**КОЛЬЦА РЕЗЬБОВЫЕ С ПОЛНЫМ ПРОФИЛЕМ  
ДЛЯ ТРУБНОЙ ЦИЛИНДРИЧЕСКОЙ РЕЗЬБЫ  
ДИАМЕТРОМ от 4" до 6"**

**ГОСТ  
18931—73**

**Конструкция и основные размеры**

Изменение № 1 ГОСТ 18931—73 Кольца резьбовые с полным профилем для трубной цилиндрической резьбы диаметром от 4" до 6". Конструкция и основные размеры

Черт. 1

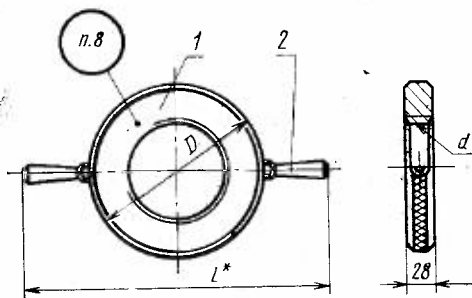
По всему тексту стандарта заменить обозначение шага: *S* на *P*.

Пункты 2, 3. Таблицы 1, 2. Графа «Резьба». Заменить слова: «Номинальный размер, дюймы» на «Обозначение размера резьбы», «Число ниток на 1'» на «Число шагов на длине 25,4 мм».

Пункт 2. Таблица 1. Графу «Обозначение колец» изложить в новой редакции:

Пункты 2, 3. Пример условного обозначения. Заменить слова: «болта с правой резьбой труб. 4"» на «наружной резьбы правой G4», «Кольцо 8216—0020» на «Кольцо 8216—0025», «Кольцо 8216—0020/001» на «Кольцо 8216—0025/001».

Пример условного обозначения кольца П—ПР исключить (2 раза).

8216—0025

8216—0026

8216—0027

8216—0028

8216—0029

Черт. 2

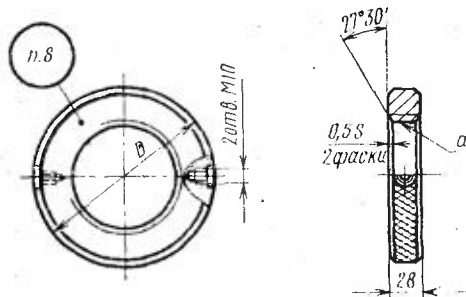
Пункт 3. Таблица 2. Графу «Обозначение колец» изложить в новой редакции:

8216—0025/001

8216—0026/001

8216—0027/001

8216—0028/001

8216—0029/001
